Ministerio de Infraestructura y Transporte  
Aeropuerto Internacional Rosario  
"Islas Malvinas"

**Ref. Licitación Pública N° 11/2017**

**Objeto: EJECUCIÓN NUEVA TERMINAL DE PASAJEROS - PRIMERA ETAPA - AEROPUERTO INTERNACIONAL DE ROSARIO**

**CIRCULAR ACLARATORIA N° 16 – CON CONSULTA**

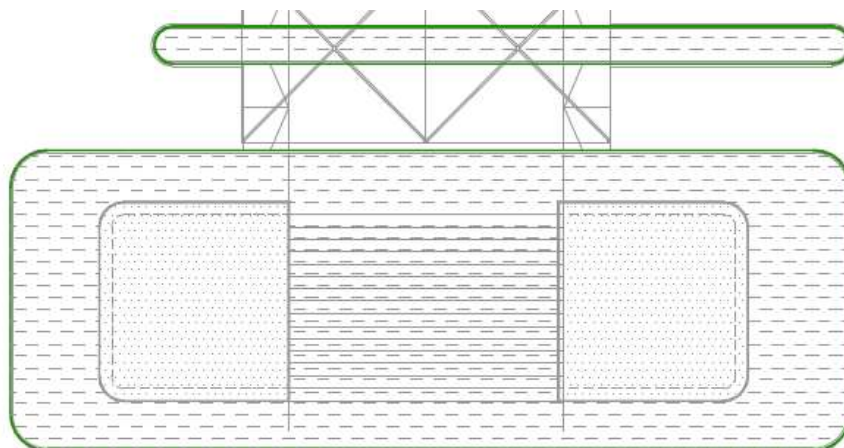
20. Consulta: PUENTES METÁLICOS: Solicitamos nos aclaren si se deben cotizar los 3 puentes metálicos que vinculan el edificio de la nueva terminal de pasajeros con la torre. La duda surge porque el artículo 29.1 – Túneles fijos del PET se indica "Estos serán de marca THYSSENKRUPP o calidad similar" y en la circular aclaratoria N° 1 – sin consulta se dice:

Mientras que los planos y planillas de cotización contienen ítems relacionados a estos puentes. Por ejemplo, las carpinterías PDV M1 y PDV M2.

Respuesta: Los 3 puentes metálicos que vinculan el edificio de la nueva terminal con la torre pivot, no se deberán cotizar, así como tampoco todos los ítems de acabados e instalaciones propios de estas estructuras. Sí se deberán cotizar los siguientes ítems relacionados:

4. EXCAVACIONES

5. SISTEMA DE FUNDACIONES

22. INSTALACIÓN ELÉCTRICA: cableado e instalaciones que alimentan la torre pivot, no las propias del puente.

23. INSTALACIÓN DE CORRIENTES DÉBILES: cableado e instalaciones que alimentan la torre pivot.

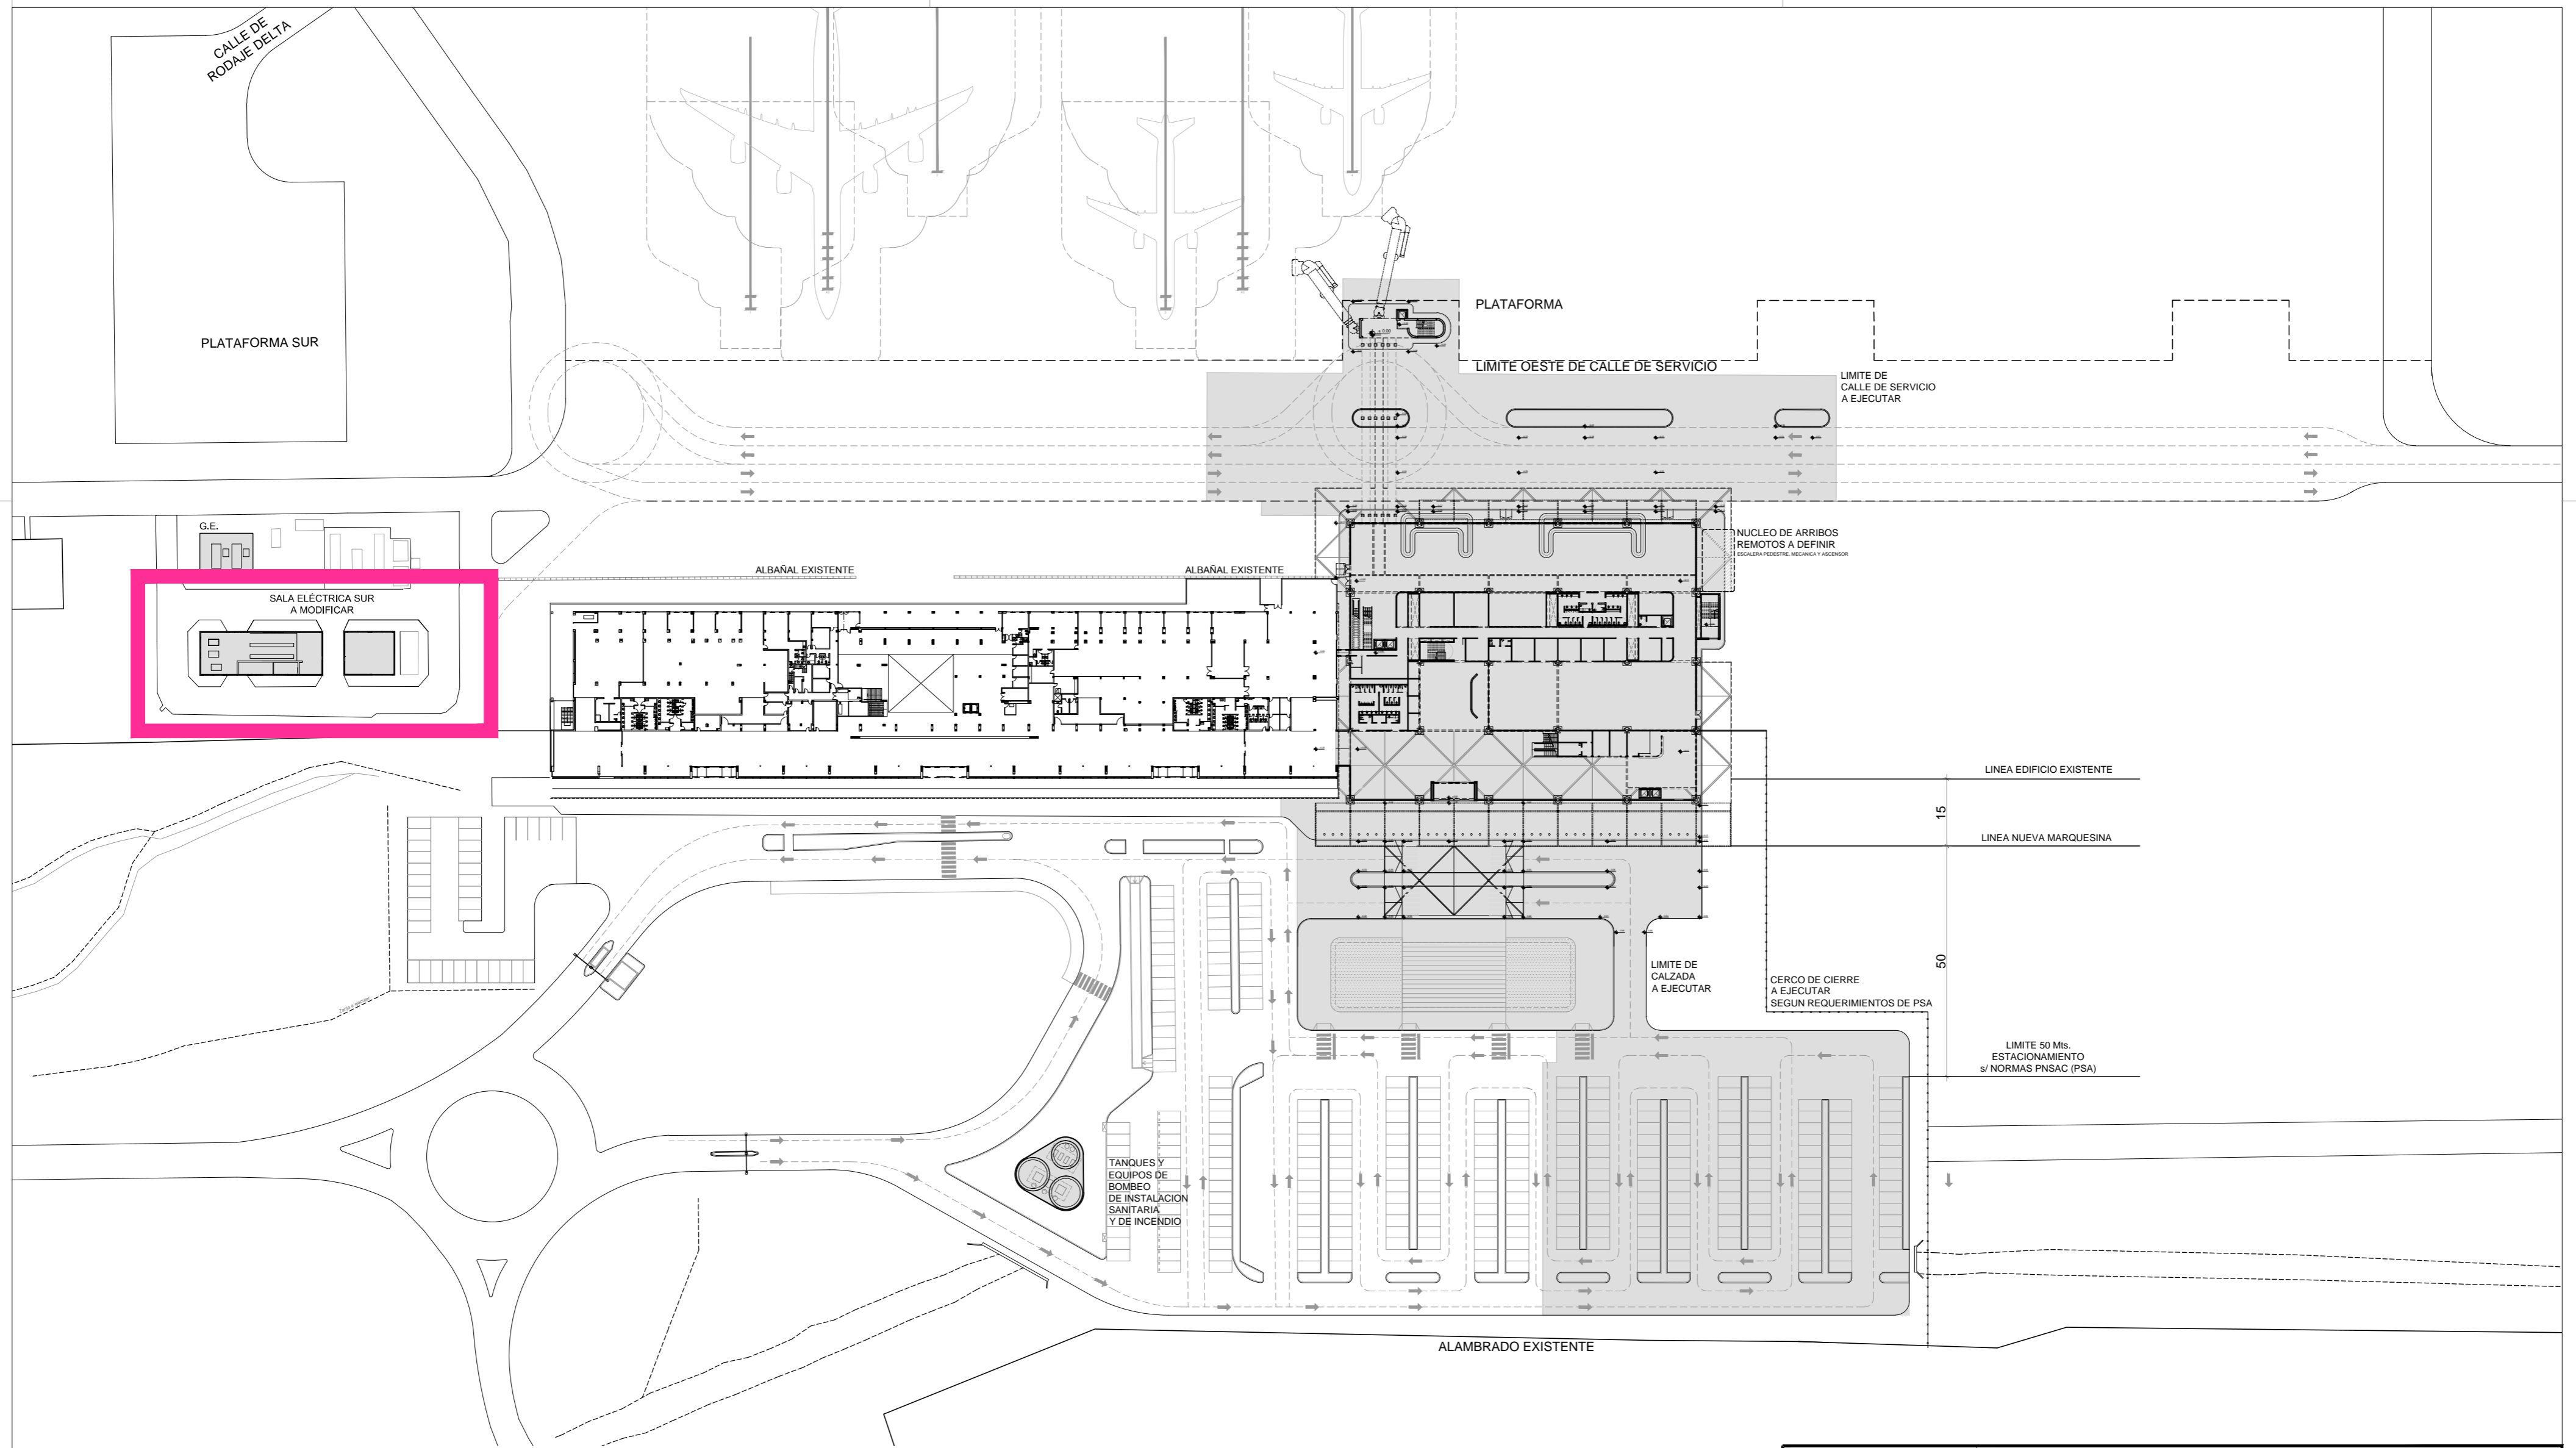
23. Consulta: Solicitamos nos confirmen que los 2 sectores entre las veredas de losa de hormigón raspinadas se rellenan con suelo vegetal (ver siguiente figura).

Respuesta: Confirmamos que se debe proveer suelo vegetal de acuerdo a diseño indicado en planos A.06 y A.07. El mismo se debe proveer de acuerdo a las siguientes especificaciones:

La cobertura vegetal se logrará por la implantación de la especie aconsejada por siembra de semilla. En todos los casos la dirección de obra indicará el procedimiento a seguir. Se deberá efectuar la siembra de semillas de césped de Rye Grass anual (*Lolium multiflorum*) en época fría o de Bermuda (*Cynodon dactylon*) en época cálida. La densidad no deberá ser inferior a 1kg de Bermuda y 7kg de Rye Grass anual cada 100m<sup>2</sup>. La siembra de las especies podrá ser simultánea o diferida de acuerdo a la fecha de iniciación de la obra. Para esta tarea, el terreno deberá ser previamente liberado de malezas, nivelado, descompactado, rastrillado y rolado; luego de la siembra se deberá rastrillar, rolar y asegurar el riego hasta la emergencia y consolidación de la carpeta verde.

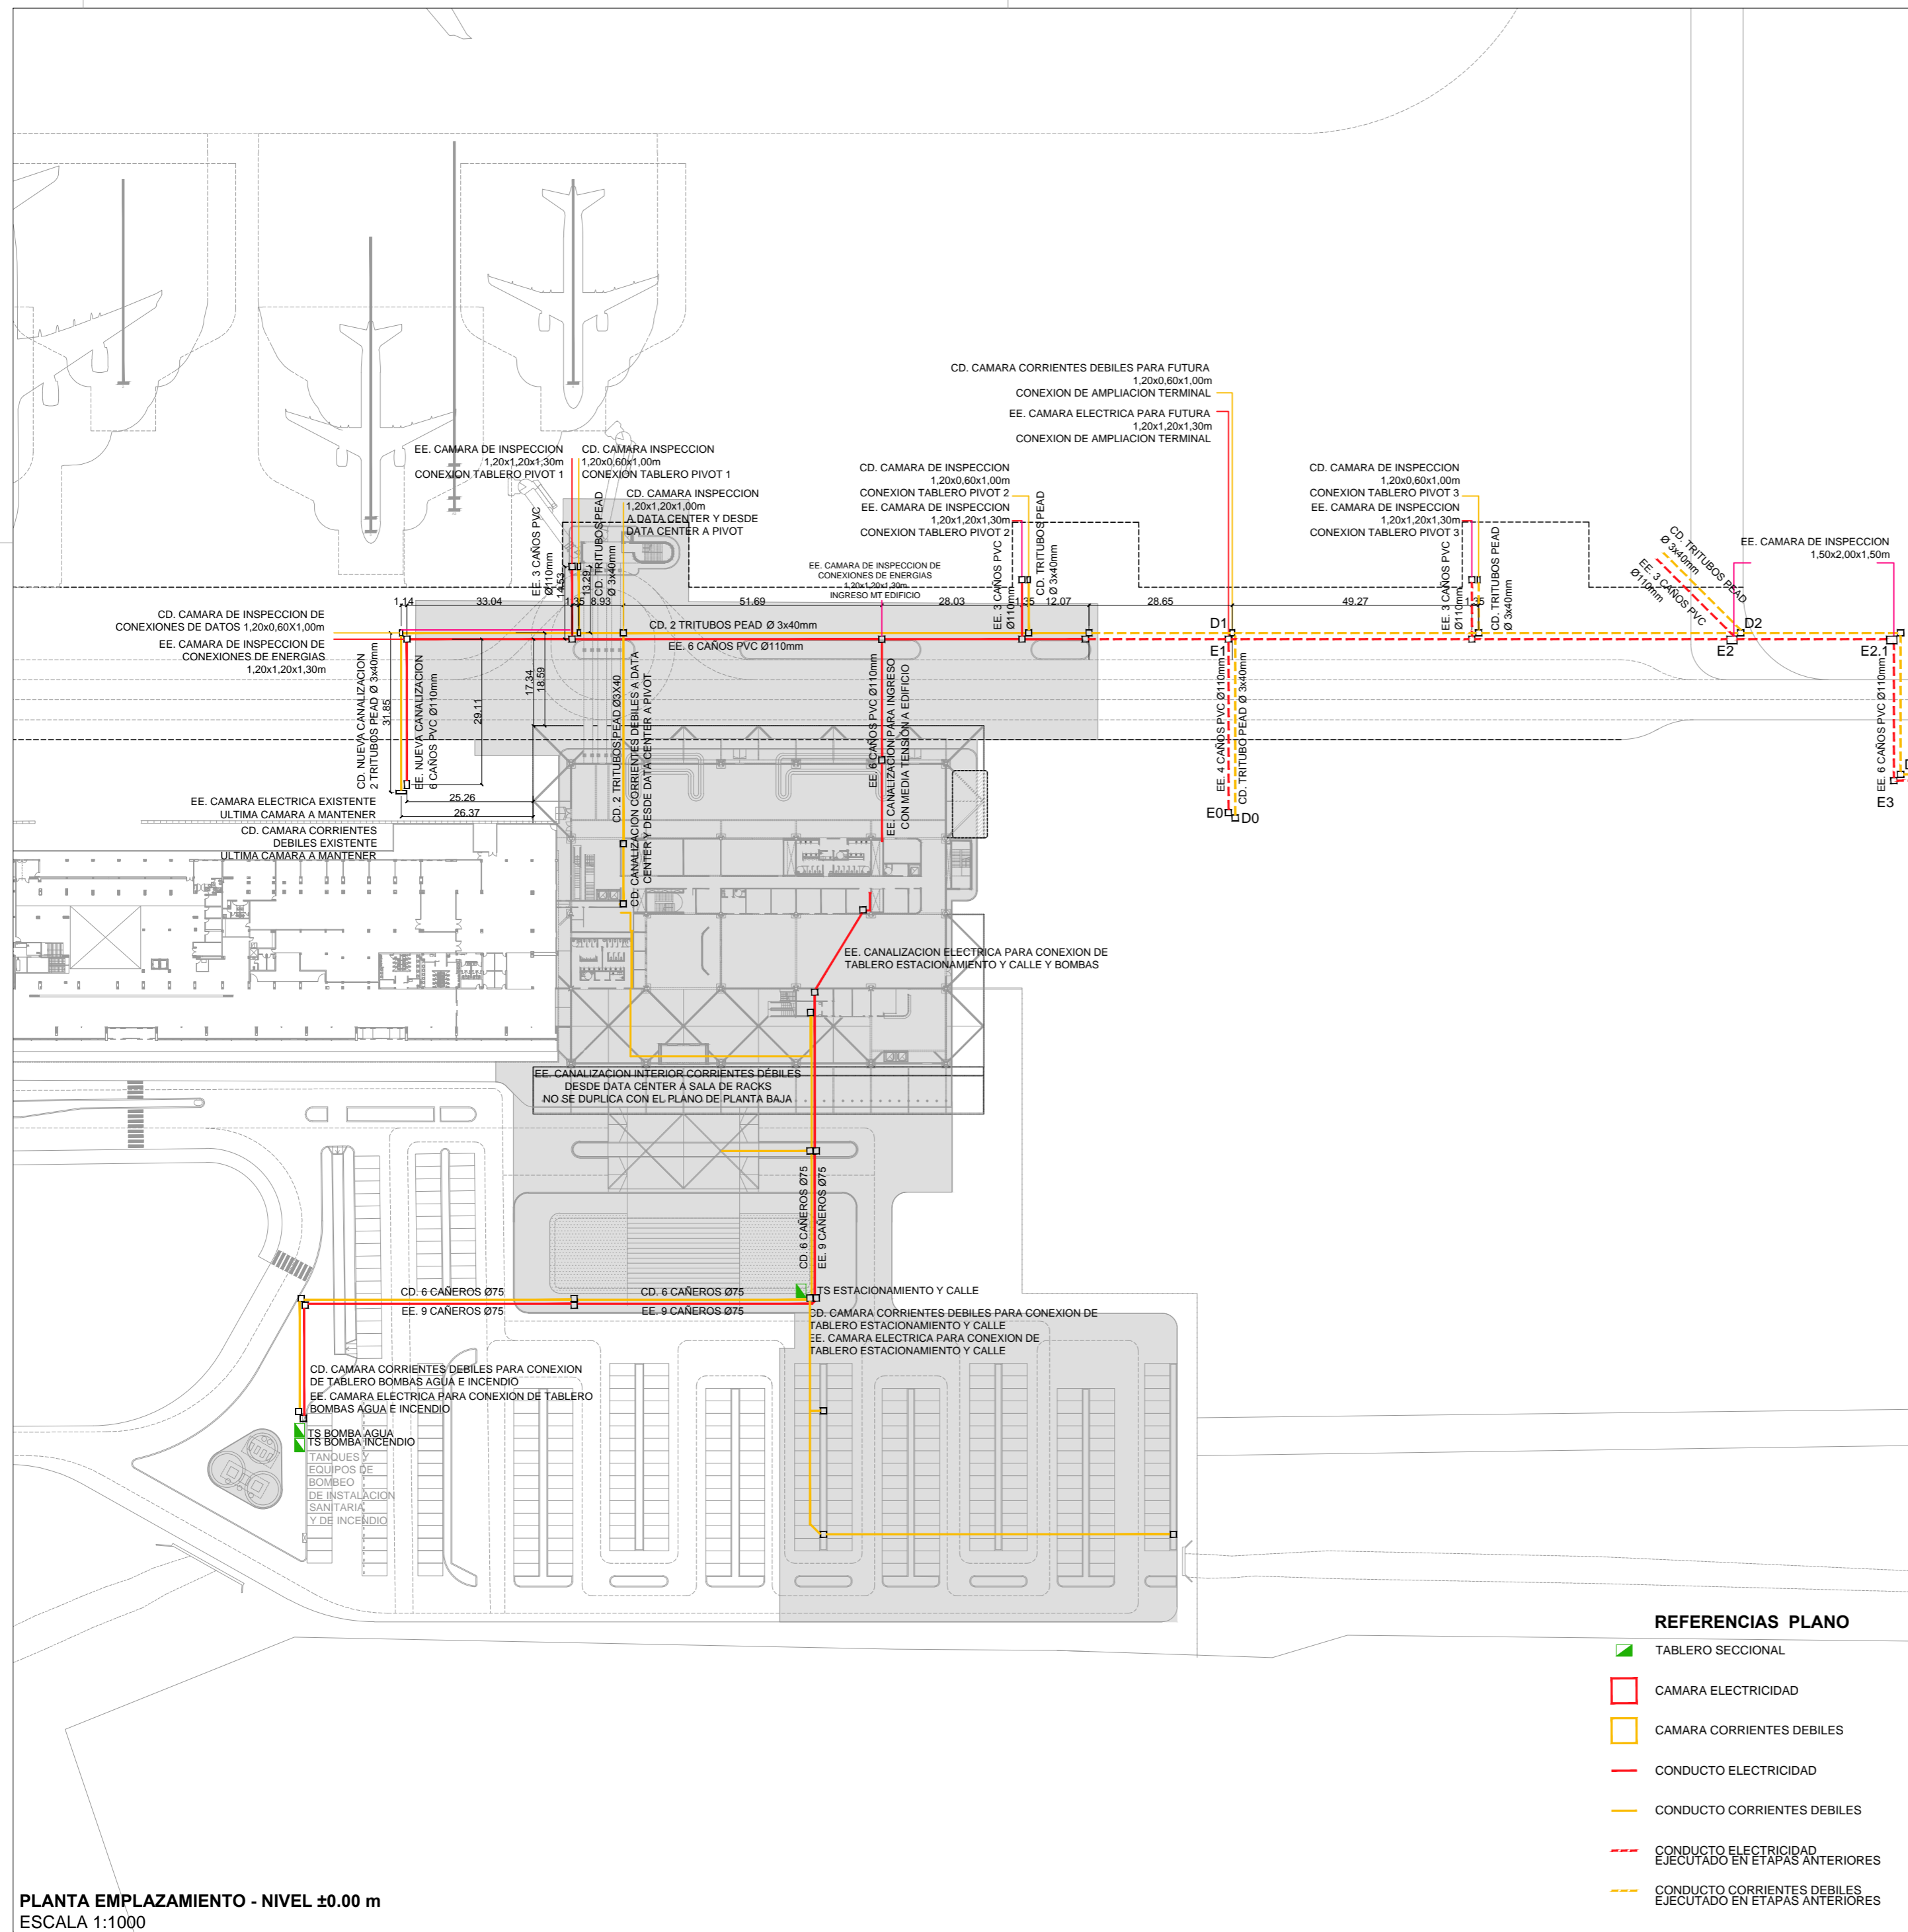
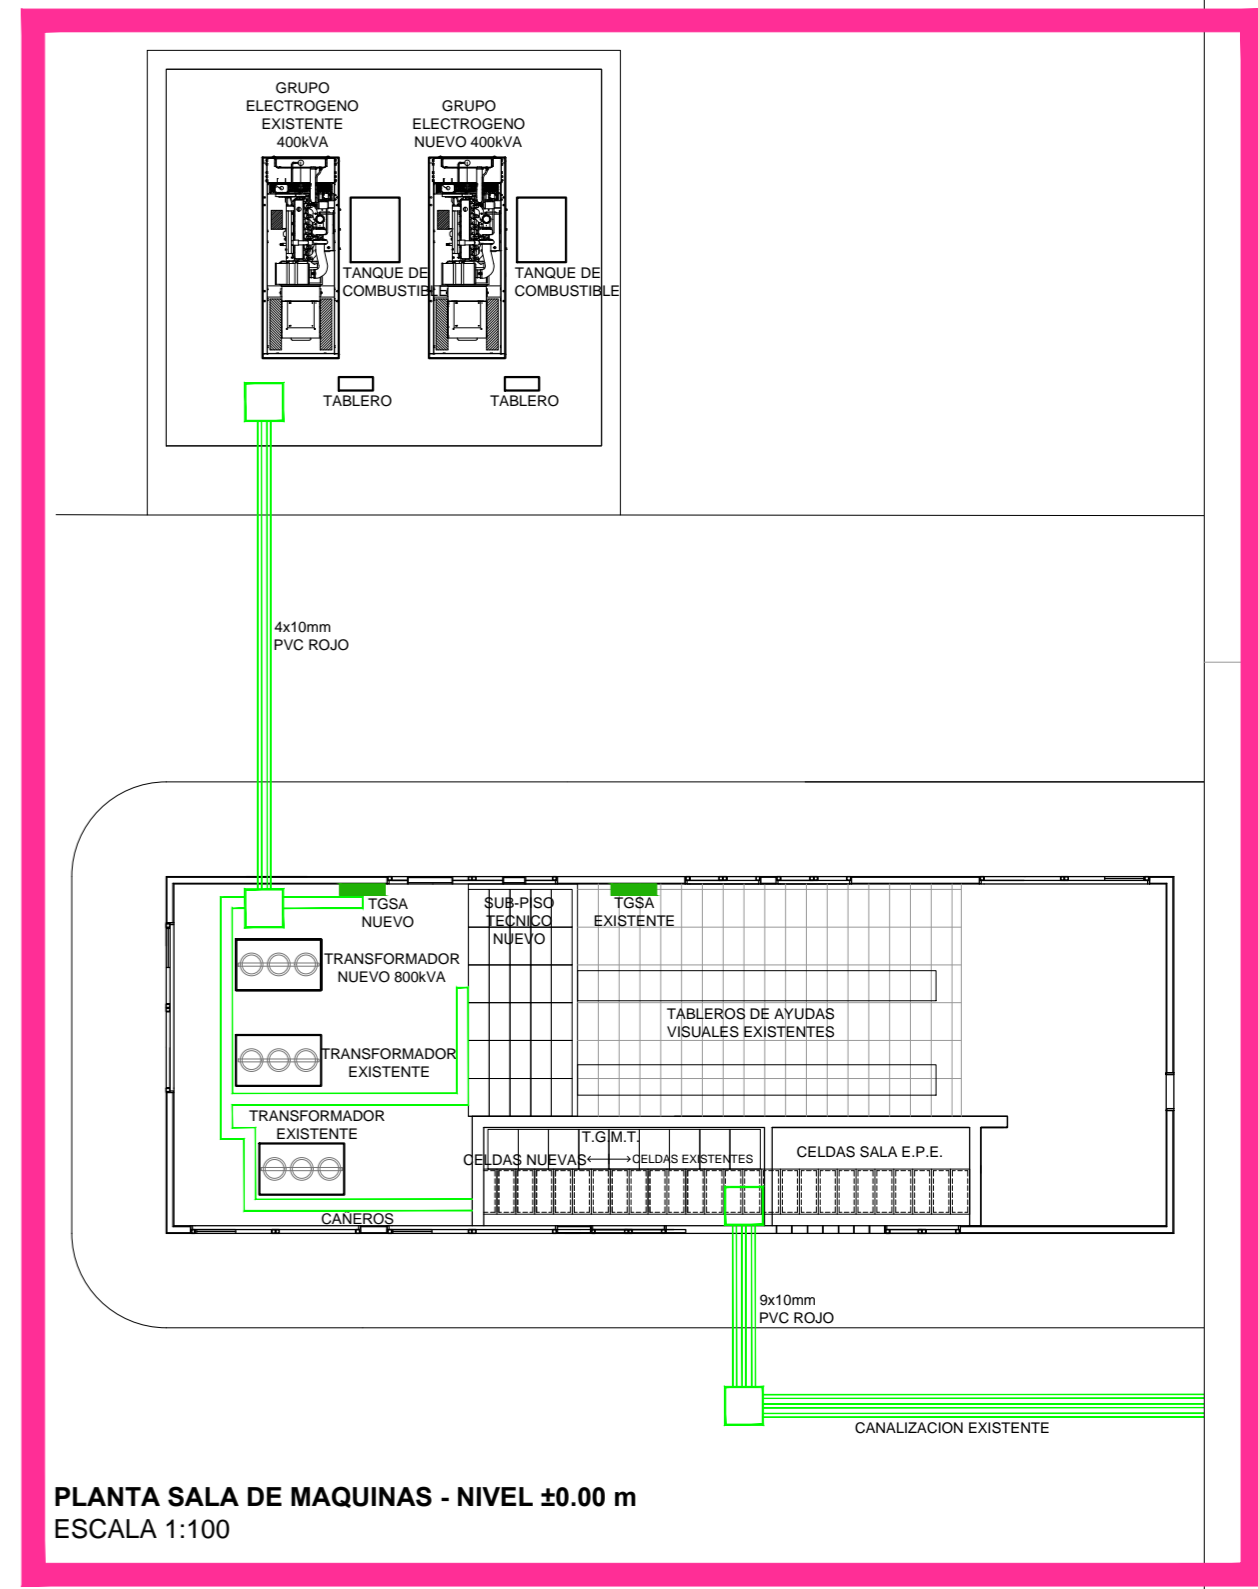
3. Consulta: En el plano IE-01 y plano A.06 no se aprecia la ubicación en planta de la Sala de Máquinas Existente. Reiteramos la solicitud de que envíen un plano con la ubicación en planta de la sala de máquinas, a los efectos de poder computar las distancias entre la misma y la Nueva Subestación de la Nueva Terminal.

Respuesta: Se adjuntan planos con indicación de sector correspondiente.
